Title - Sujet VENTILATION TOWERS REHABILITATION		
Solicitation No. - N° de l'invitation EP748-141813/A		Amendment No. - N° modif. 005
Client Reference No. - N° de référence du client 20141813		Date 2014-03-27
GETS Reference No. - N° de référence de SEAG PW-\$\$\$FG-356-64724		
File No. - N° de dossier fg356.EP748-141813	CCC No./N° CCC - FMS No./N° VME	
Solicitation Closes - L'invitation prend fin at - à 02:00 PM on - le 2014-04-08		Time Zone Fuseau horaire Eastern Daylight Saving Time EDT
F.O.B. - F.A.B. Plant-Usine: <input type="checkbox"/> Destination: <input checked="" type="checkbox"/> Other-Autre: <input type="checkbox"/>		
Address Enquiries to: - Adresser toutes questions à: Lagacé, Hélène		Buyer Id - Id de l'acheteur fg356
Telephone No. - N° de téléphone (819) 956-0060 ()		FAX No. - N° de FAX (819) 956-8335
Destination - of Goods, Services, and Construction: Destination - des biens, services et construction:

This amendment is raised to issue Addendum # 3 .

ADDENDUM No. E03
PROJECT NO. R.008227.002

CENTRE BLOCK VENTILATION TOWERS
project REHABILITATION PROJECT project
REMISE EN ÉTAT DES TOURS DE
VENTILATION DE L'ÉDIFICE DU CENTRE

SENATE TOWER - FLUE - PLAN (REVISED)

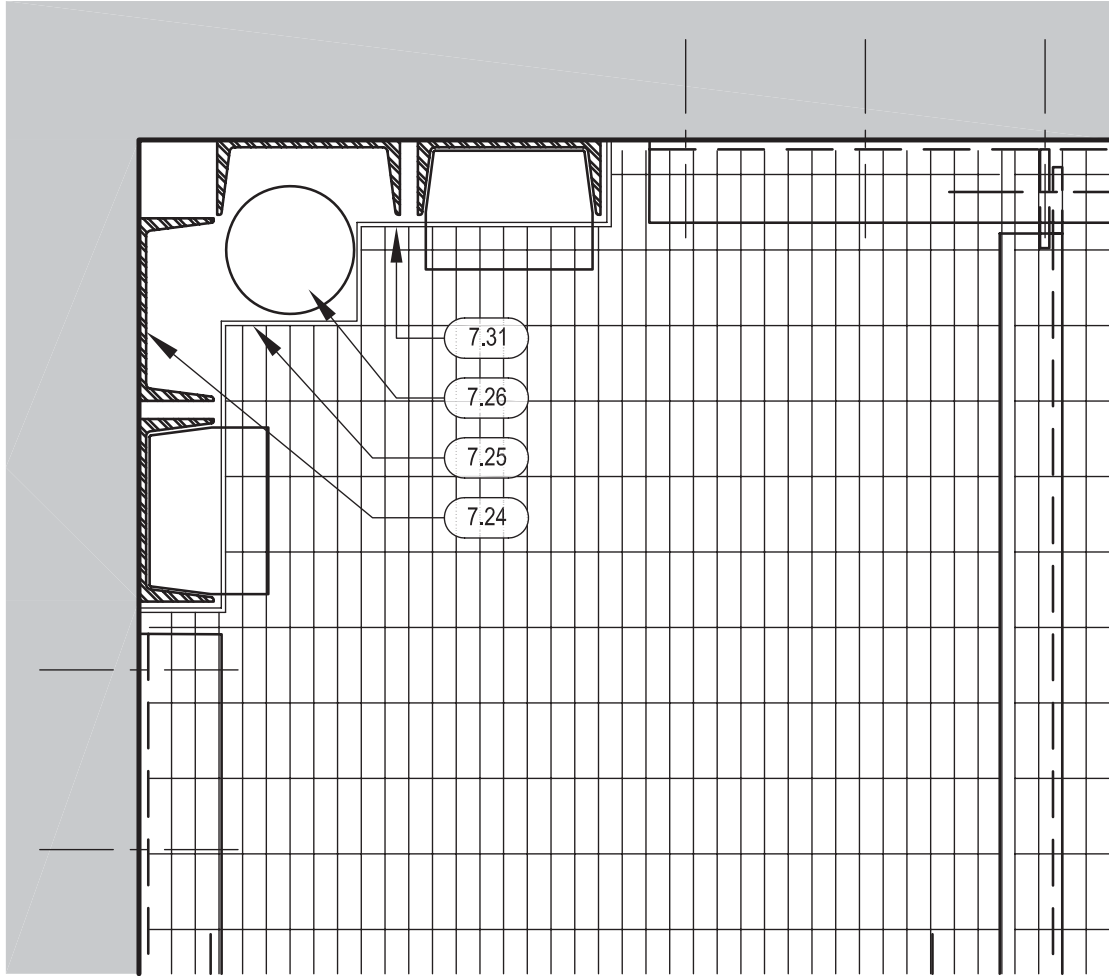
2A/A701 Senate Tower – Flue – Plan:

- 1 **REVISE** as per attached sketch SK-2
